第7回 高輪築堤調査・保存等検討委員会

日時：2021年4月19日（月）17:00～

4街区（4-1、4-2街区）の築堤保存検討について

(2) 信号機跡地を含む築堤の長い区間にわたる現地保存の検討 (80M案)

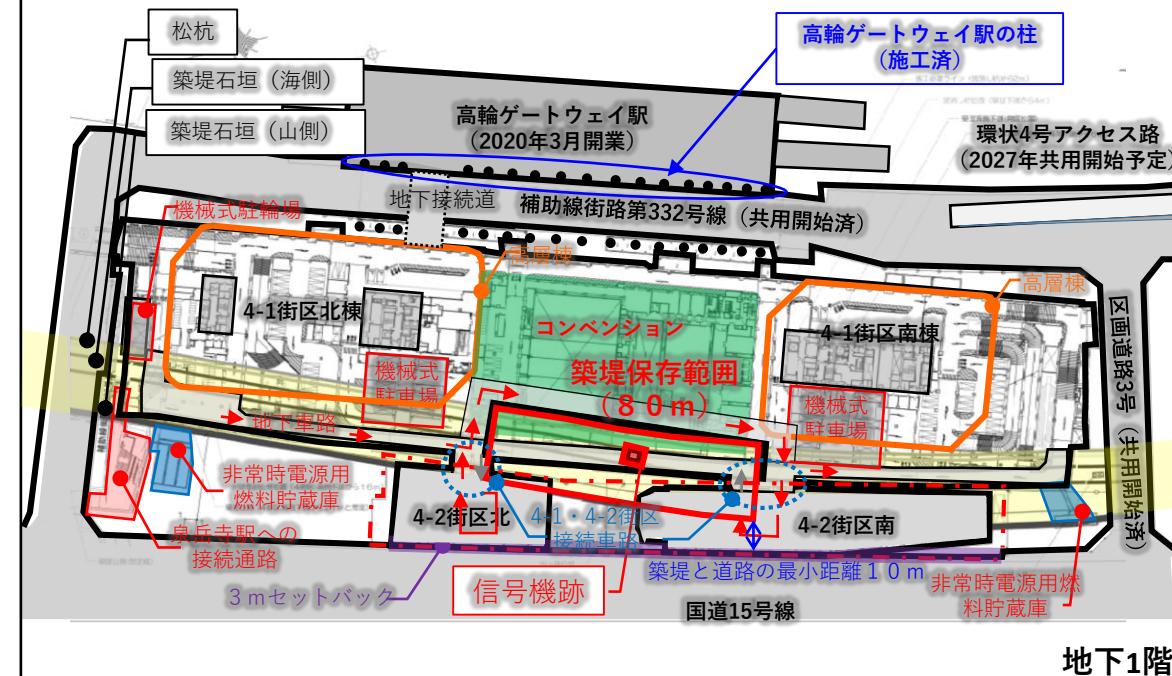
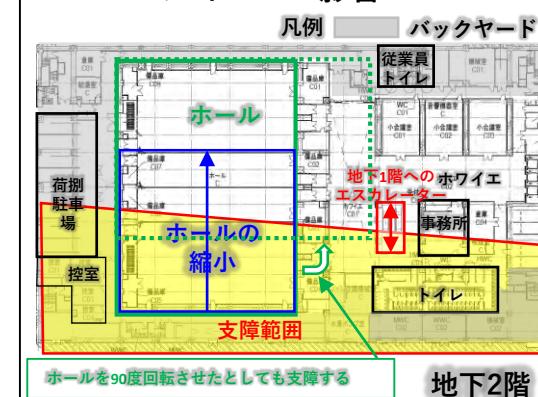
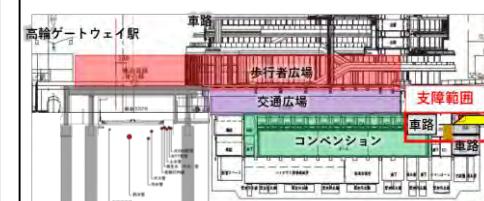
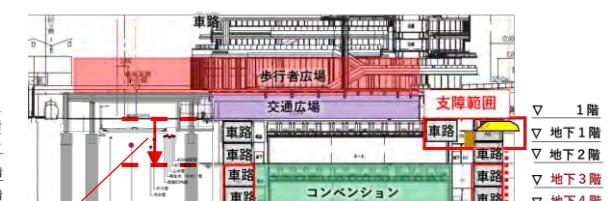
- (古関委員) 資料3-1③について、先ほどの議論と絡むが、右下に記載の変更案(コンベンションを地下3階、地下4階に計画)は、技術的には可能である。ただし、工期と工事費に影響が出てくる。コンベンションに関してはその長さになると思うが、さらに長い範囲に適用できるのであれば、プランA、プランBを想定し、概算工事費の追加分を検討すべきである。先日の文部科学大臣の発言は、工事費に関して国と相談できると理解している。対処可能か、検討できないか。

- (JR) 承知した。詳しくは記載していないが、法令上の問題もある。地下にこれまで想定していなかった新たな床面積が発生することになり、容積率がオーバーしてしまっている。工期や工事費の検討は可能であるが、法律的に建設できない計画になってしまう。
- (谷川委員) 4-2街区について、民間ビルの建物が全く示されていない。1/25懇談会において、概ねの建物が記載された図を見た。「辻」とは「交差点」という意味で、広場ではない。名称をつけるのは自由であるが、歴史学者はこの名称に大きな抵抗を持つ。

信号機跡を移動について検討を行う。

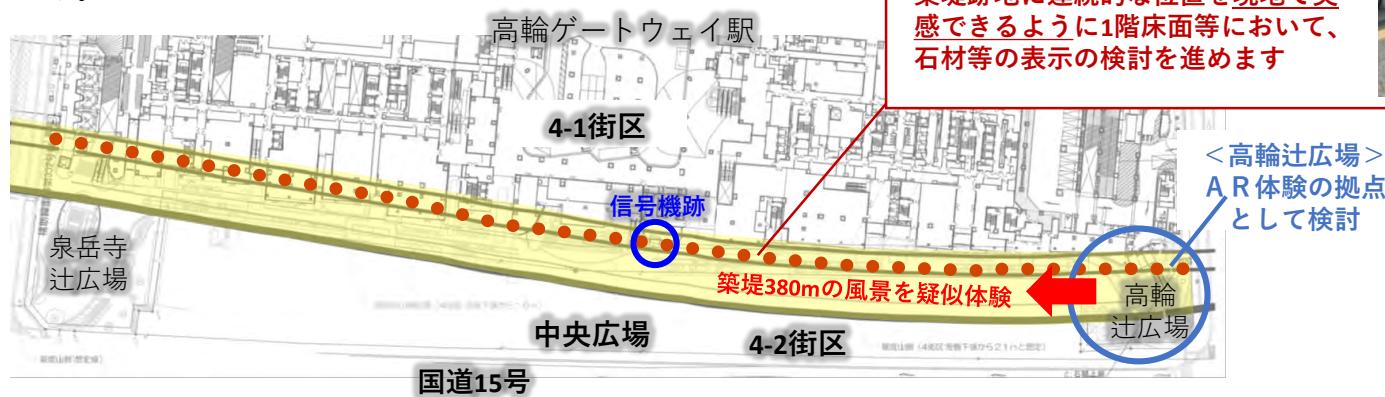
(小野田委員) 高さは地下1階のレベルにあるが、例えば、地上1階に移動させることはできないのか。

真上に移築保存することも可能か。

現在の位置では地下車路に支障するということであるが、真上に移築すれば支障しなくなるのか。

大きな盛土があると邪魔になるかもしれないが、正面の歩行者広場のある程度広くなっている箇所を利用すれば、移築しなくてもよいのではないか。

(JR) 資料3-1④の青色で示す地下部分を1階に引き上げ、真上に移動させた案が検討①の案1である。可能であれば東側から見えるようにしたいが、避難階段との関係で、案2では南側に10m程度移動させてい

る。検討②では、さらに南側に 10m 程度移動させている。

そうするのがよいのか、もう少し平行移動させ、見やすくするのがよいのか。先ほど指摘された現地保存の範囲については、既に検討している。結果的に、信号機跡部でさえ現地保存が難しいということで、本日のような資料のまとめとなった。検討が飛んでいるように見えるため、信号機跡の現地保存が難しいことに加え、その報告も含めて記載した方がよいと感じた。信号機跡の現地保存が難しいため、周りを含めた現地保存も難しい、ということである。移築保存の場所については、連続的な石材の残し方や VR の活用を含め、それらとあわせて見られるような、現地に近い場所を検討している。移築保存の規模、VR 等の兼ね合い、技術的な可能性、移築先の場所も含め、勉強していきたい。移築保存案をこの場で決定したいということではなく、1つの案として、床面の石材や VR 体験ができる場所となるべく近い箇所に、信号機跡を見られる環境をつくるということである。リアルとバーチャルの組み合わせについては、勉強していきたい。移築保存でよいとなれば、様々な助言をいただきたい。

その通りである。現在の計画では店舗があるが、店舗部分であれば、変更が可能である。

連続的に石材を並べ、VR で見たところに信号機跡を置くことで、地下 1 階から 1 階への移築とはなるが、現状と近い形にできるのではないかと、いう案である。もう少し広い箇所に移築させる案もある。1つしかないため、どこか 1 箇所への移築になる。

<高輪辻広場> AR体験の拠点として検討

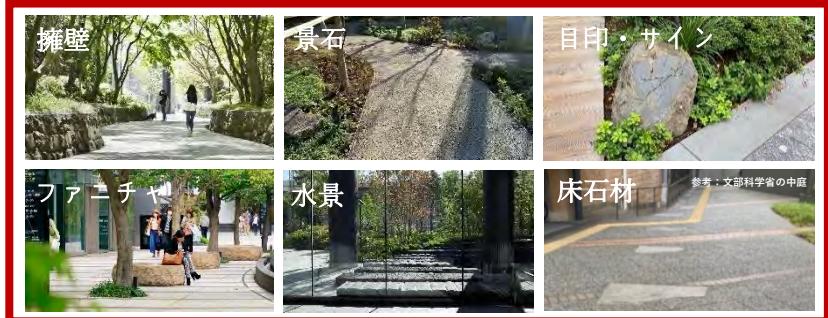
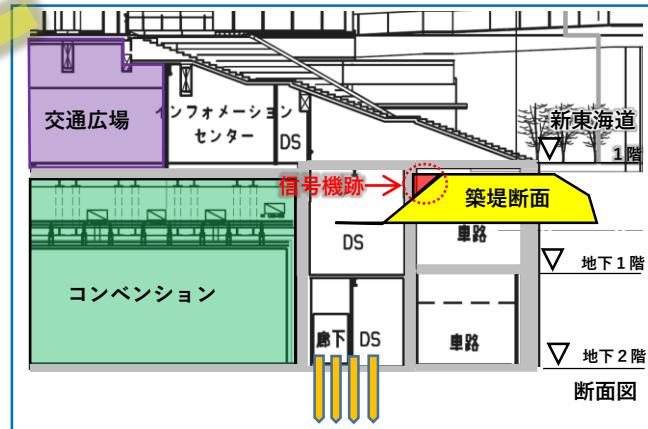
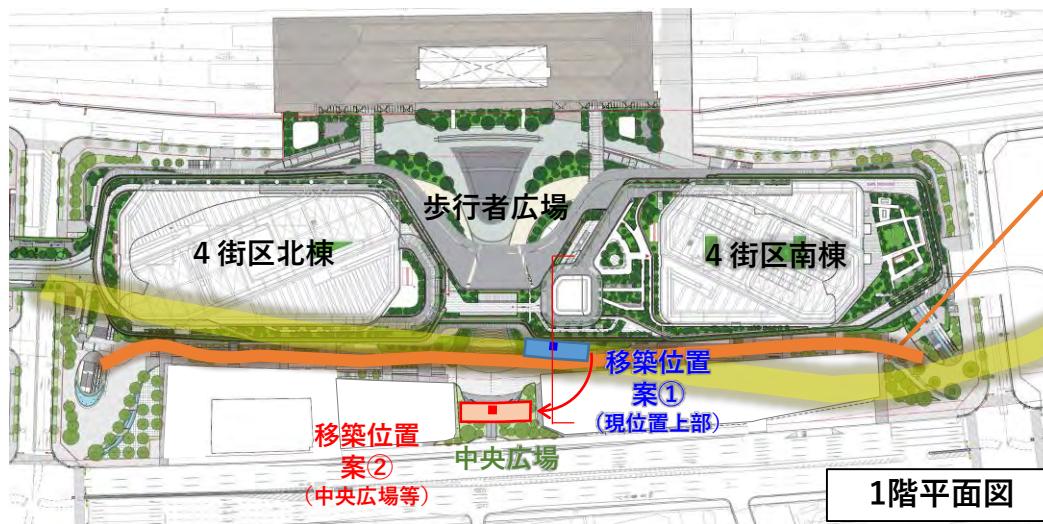
資料 3-1 ④に、高輪辻広場を「AR 体験の拠点として検討」と記載があるが、拠点とはどのような意味か。イメージを知りたい。

移築した場合でも、ある場所からスマホをかざせば、信号機跡や第 7 橋梁が見える、というようなことができるのか。

ここからの風景は、海岸の曲線が見え、最も築堤らしいという意味で、拠点として活動していきたいということである。例えば、グーグルの貸出案内所やイベント開催などがあるが、もう少し検討していきたい。

- (JR) 第7橋梁部にかざすと機関車が走る、当時の明治の風景が見える、辻広場にかざすと4街区の380mが現在の風景を重ねて見えるなどAR技術という現在の風景と仮想空間を合わせる技術を用い、仕掛けをしたい。
- (古関委員) 拠点だけではないということか。
- (JR) ここだけではなく、まちの中の様々なところで仕掛ける、という意味である。

■ 検討内容: 現計画南棟の北側(中央広場側)への位置変更が可能か検討を行った。

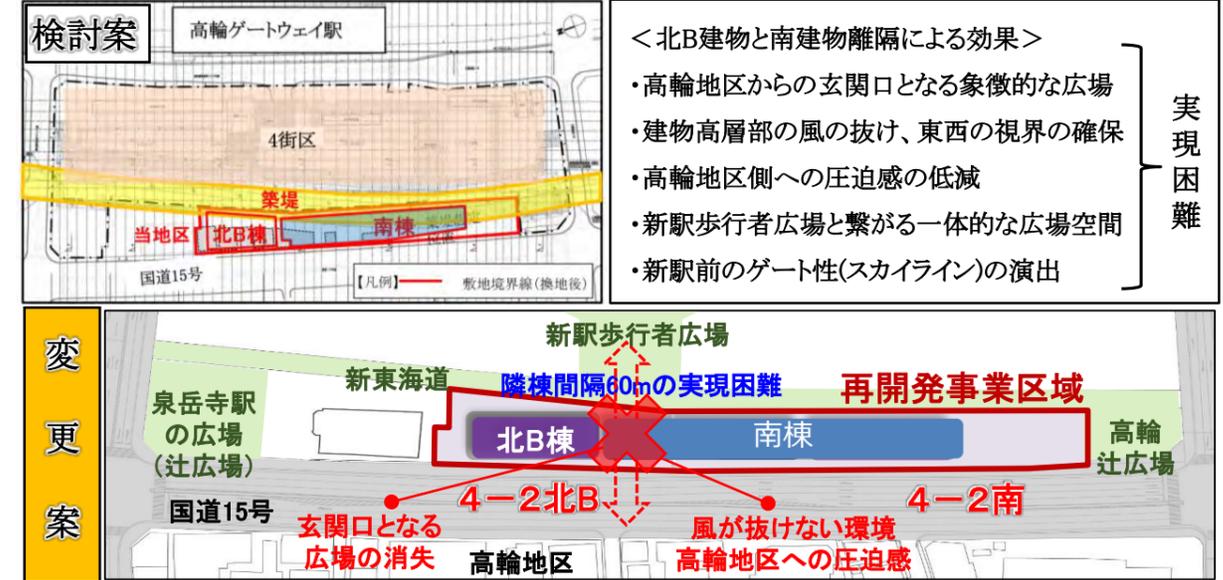
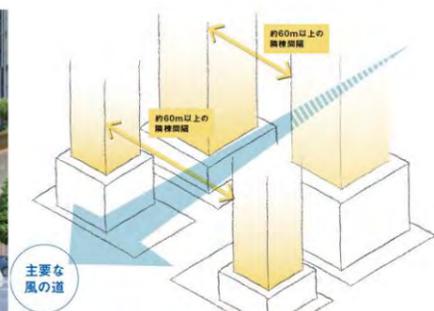
- (JR) 中央広場には山側の一部以外、重ならない。
- (谷川委員) 例えば、住宅棟を中央広場に平行移動させ、南側を広場とすることはできないのか。そのような検討はあり得ないのか。
- (JR) 資料3-1①の資料で説明する。中央に1階、2階の平面図がある。高輪ゲートウェイ駅から出て、歩行者広場が2階レベルにあり、大階段で中央広場に降りると国道15号線に行きつくという、メインの動線

- になる。
- (谷川委員) 建物の位置を全体的に北側に寄せ、南側の空間地で築堤を残すことは不可能なのか。
- (JR) 不可能である。
- (谷川委員) そのような意見を持つ人もいると思うため、説明いただきたい。
- (港区) 資料3-1③ 左下の現計画の地下1階からピット階について、道路側（高輪ゲートウェイ駅側）に空白がある。そこに平行移動させることはできないのか。それが可能であれば、築堤を現地保存することができると感じた。

■ 検討結果: 以上の影響により、南棟を北側(中央広場側)へ位置変更することは困難。
